## PLAN LOCAL D'URBANISME INTERCOMMUNAL

### Territoire du COGLAIS

### Modification n°1

### Conclusions et Avis

Extension de la Gendarmerie (AK103, Maen Roch) (RMRO04)

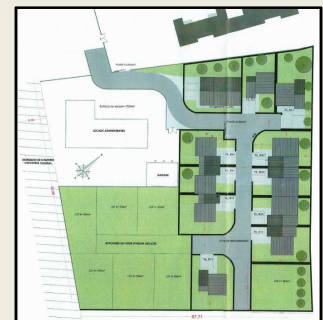
La Gendarmerie de Maen Roch est classée au PLUi en Uc2. Le regroupement de celle-ci avec celle d'Antrain à Maen Roch nécessite un agrandissement des locaux et logements de fonction. Celui-ci peut se faire par une extension d'environ 80 ares de la zone agglomérée sur la zone 2AUm située en continuité immédiate.

L'article L153-38 (CU) autorise l'ouverture à l'urbanisation d'une zone par une procédure de modification (zone AU < 9 ans), mais celle-ci doit se présenter sous la forme d'un projet d'aménagement d'ensemble. Les plans qui m'ont été fournis (mer) présentent ce projet sous la forme de 2 tranches dont l'une opérationnelle et l'autre en hypothèse de future division de lots.

Je recommande à la CdC de classer cette extension en 1AUc en non pas Uc2 afin de préserver la notion de plan d'aménagement d'ensemble et de répondre à la nécessité d'ouvrir à l'urbanisation une zone 2AU (ce classement n'aura aucune conséquence sur la réalisation du projet)

J'attire l'attention de la CdC sur cette demande intervenue pendant l'enquête alors que le dossier notifié pour avis aux PPA (art. L153-40 du CU) ne comprenait pas cette modification.

C08 : L'ouverture à l'urbanisation des 80 ares destinés à l'agrandissement de la Gendarmerie n'est pas prévue au projet. Il s'agit donc d'une modification qui doit être apportée pour permettre le bon fonctionnement de ce service public de l'Etat au sein du territoire.
